ŁKA.ZIZ.271.591.2021

Dotyczy: *postępowania w sprawie udzielenia zamówienia publicznego na „Dostawę 20 sztuk autobusów o napędzie hybrydowym wraz z systemem biletowym”, znak postępowania: ŁKA.ZIZ.271.591.2021*

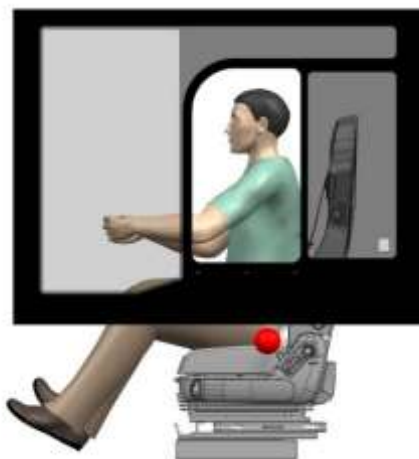
Prosimy o dopuszczenie przyciemnienia okien w stopniu min. 50%.

Zamawiający dokonuje zmiany SWZ w ten sposób, że w pkt. 20.6. OPZ otrzymuje nowe, następujące **brzmienie:**

„Okna wklejane do wnęk okiennych, przyciemniane min. 50%.”
